大浦天然气支线（站场工艺设备）项目第三标段：大浦末站澄清答疑公告

（招标编号：HNXZ-2019-ZB01-XMZB-0573-07）

## 第三标段：大浦末站澄清答疑

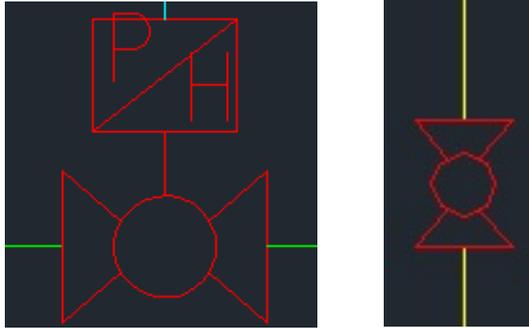
34、请问放散系统中的消音器是否有具体的技术要求？

**回复：消音器规格见设备清单。**
